Crna Gora
Ministarstvo prostornog planiranja,
urbanizma i državne imovine

PITANJA I ODGOVORI

**KONKURS ZA IDEJNO ARHITEKTONSKO RJEŠENJE
MUZEJA SAVREMENE UMJETNOSTI, PRIRODNJAČKOG MUZEJA I PARKA KULTURE I
UMJETNOSTI SA PRATEĆIM SADRŽAJIMA U FUNKCIJI KULTURE**

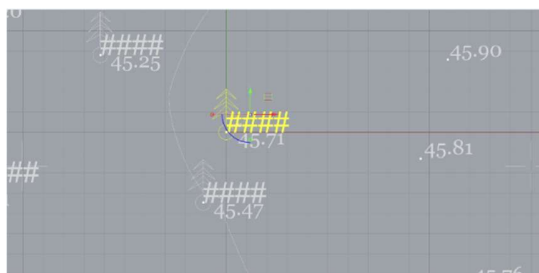
1. Možete li potvrditi da nema najmanje razdaljine za gradnju objekata od pravca rijeke Morače?

1. Molimo vidite poglavlje 2.3. Uslovi i parametri – Opšti uslovi.
2. Na učesnicima je da daju svoju viziju, korišćenje zemljišta i obim razvoja kontakt zone, s obzirom da ona nije dio konkursa jer je u privatnom vlasništvu.
3. Na internet stranici:
<https://www.architecturalcompetitions.me/en/detail/no/competition-for-conceptual-architectural-design-of-the-museum-of-contemporary-art-natural-history-museum-and-park-of-arts-culture-with-associated-cultural-facilities>
možete pronaći dokument „Elaborat pejzažne taksacije“ u DWG formatu koji sadrži opširnu razradu i uključuje identifikacione brojeve za svako stablo.

2. Vidite donju sliku:

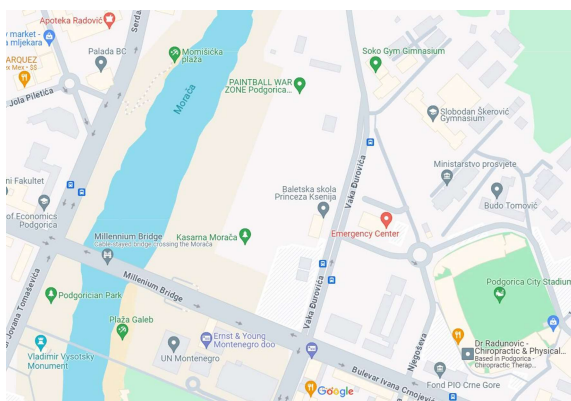
3. Da li desnu obalu rijeke treba smatrati mogućim dijelom projekta? Ako da, da li postoje podaci tokom različitih godišnjih doba o vodostajima?
4. Da li postoje zahtjevi u vezi minimalne razdaljine u pogledu podzemne etaže?
5. Koja će umjetnička djela biti izložena u Muzeju savremene umjetnosti? Da li su postoje neki posebni zahtjevi za indirektno svjetlo?
6. Može li biti projektovano više od 1000m² u podzemnom dijelu? Da li bi ova površina mogla da pređe 1000m²?

3. Najviši zabilježeni vodostaj rijeke Morače je 12,26 m, što je jednako 36,56 metara nadmorske visine, te se obala rijeke mora pažljivo tretirati. Pogledajte video koji prikazuje jedan od najviših vodostaja u posljednje vrijeme:
